柏崎刈羽原子力発電所の耐震安全性 の確認状況について

**平成20年7月
原子力安全・保安院**

耐震安全性を確保するための検討

本日の説明内容

1) F-B断層等

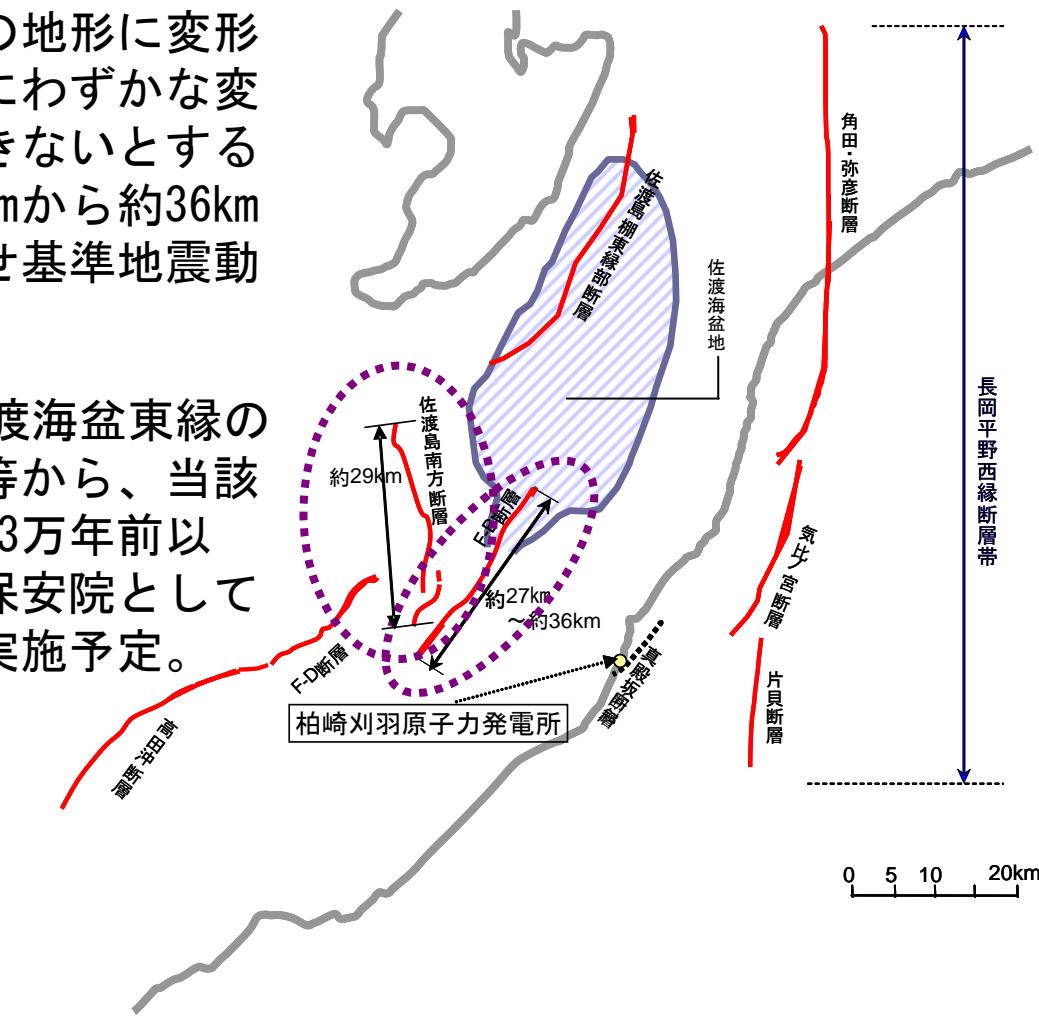
- 審議会において、①海底地形に明瞭な背斜の高まりが見られる部分に震源断層を想定しその影響が周辺の地形に変形を及ぼしているという考え方や、②海底地形にわずかな変形が見られるところまで断層の存在が否定できないとする考え方があるが、今後、不確かさの考慮と合わせ基準地震動の評価の中で更に検討する。
- なお、審議では、F-B断層の北方にある佐渡海盆東縁の大陸棚斜面部について、海上音波探査データ等から、当該大陸棚斜面部の下には後期更新世以降（12～13万年前以降）の断層活動は認められないことを確認。保安院としても、念のためこの斜面部において音波探査を実施予定。
- 佐渡島南方断層については、後期更新世の地層に断層関連褶曲と呼ばれる変形等が見られるが、F-B褶曲群とは褶曲形態が異なることから、同褶曲群とは別に、約29kmの区間の活動性を考慮すべきであることを確認。

ボーリング調査位置図

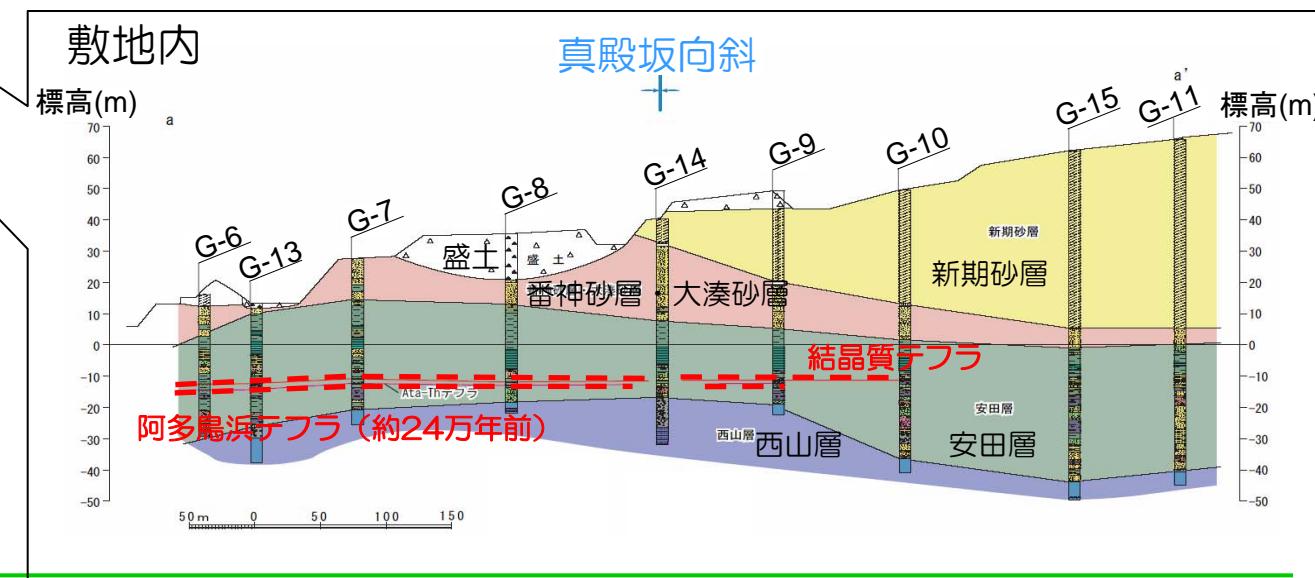
なお、敷地北側において実施したボーリング調査の結果、東側のボーリング間(①・②)で西山層上面に標高差は見られないが、後期更新世に堆積が終了した安田層上面には約10mの標高差が見られるので、安田層上面の標高差の成因についての検討などを更に行うことが必要。

水準測量における局的な変動の要因について

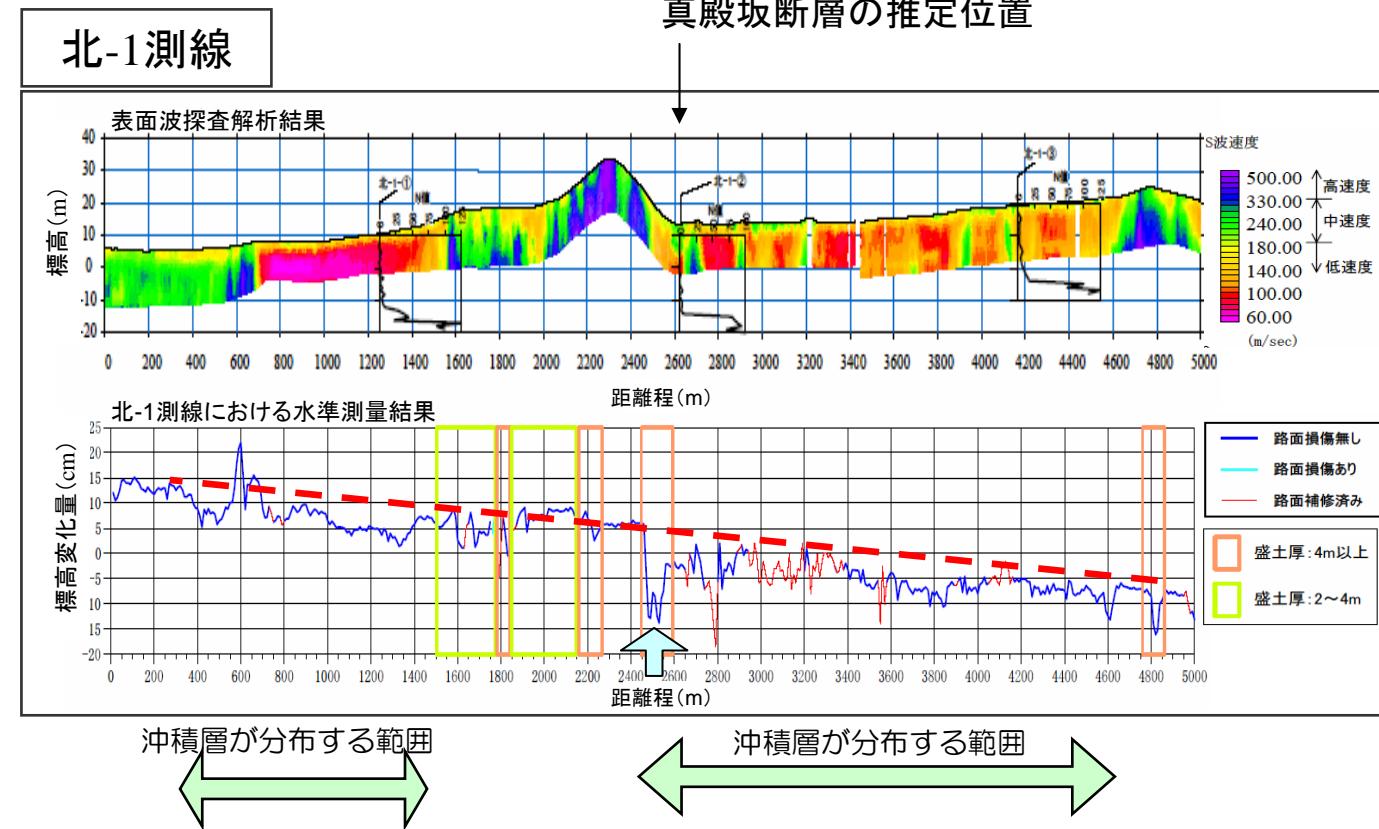
北-1側線で、地震前後の水準測量による標高変化を見たところ、真殿坂断層が推定される位置で、やや大きな変化がある。当地点は、盛土が厚く軟かい沖積層が分布するため変形したものであり、真殿坂断層の活動によるものではない。

大きな揺れの要因分析に関する審議

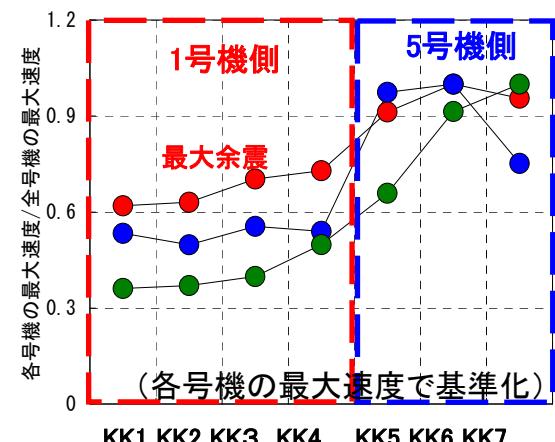
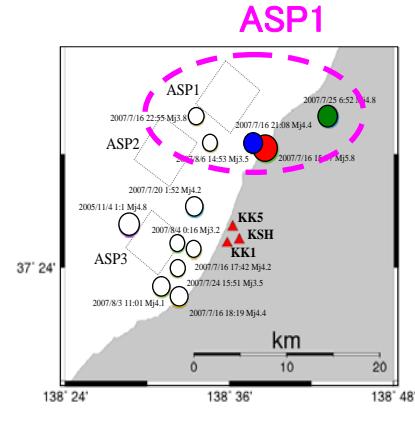
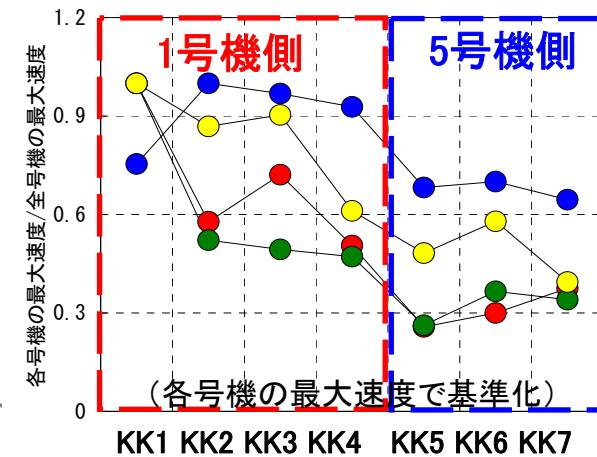
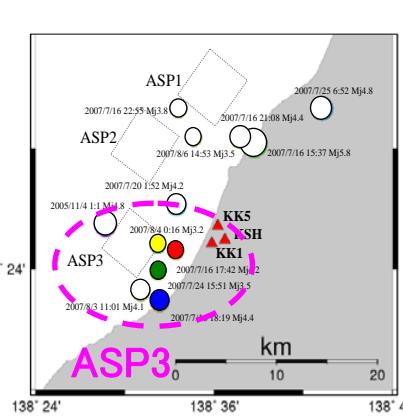
・最大余震の観測記録は、本震の観測記録とは反対で、5号機側が1号機側より大きな地震動が観測されている理由を検討すること。
(6月6日の審議会で保安院が紹介)

○基準地震動を設置する解放基盤表面上の揺れに関しては、ASP1、ASP2、ASP3に点震源において解析した結果、ASP1、2では、ほぼ同じ、ASP3では、1号機側が大。(P33参照)

○最大余震による解放基盤面上の揺れについても分析。(P34参照)

➡ 地震が伝わってくる方向によって揺れの傾向が異なる。

観測記録と解析結果が整合しない要因について

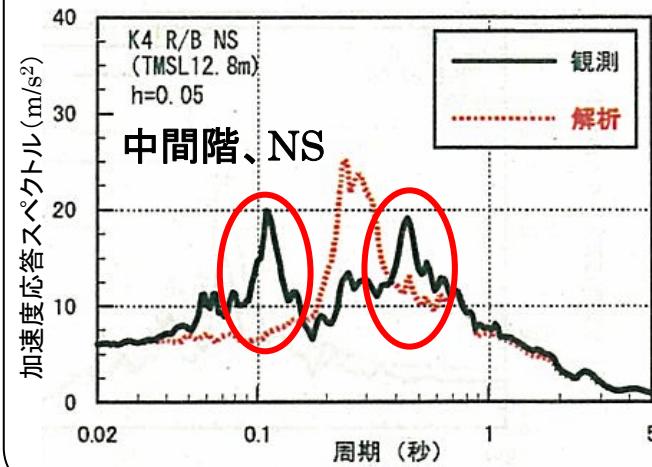
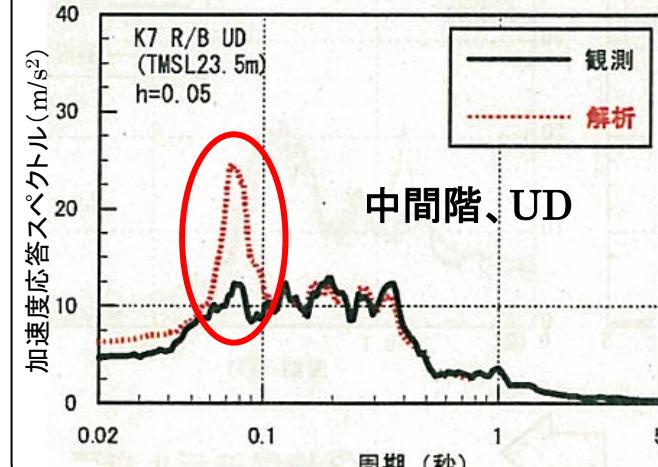
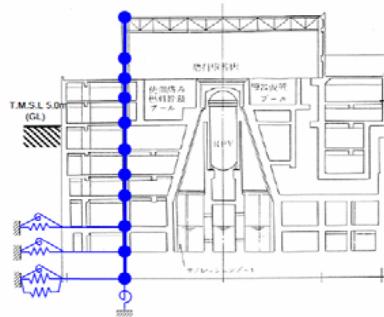
- 1号機の水平応答スペクトルの解析値が、0.1～0.3秒付近で観測記録を下回っている。
- 4号機の観測記録に見られる水平応答スペクトルの周期0.1秒と周期0.4秒付近の2つのピークの傾向を解析では再現できない。
- 上下応答スペクトルの解析値は、0.09秒付近で観測記録にはみられないピークが現れる。
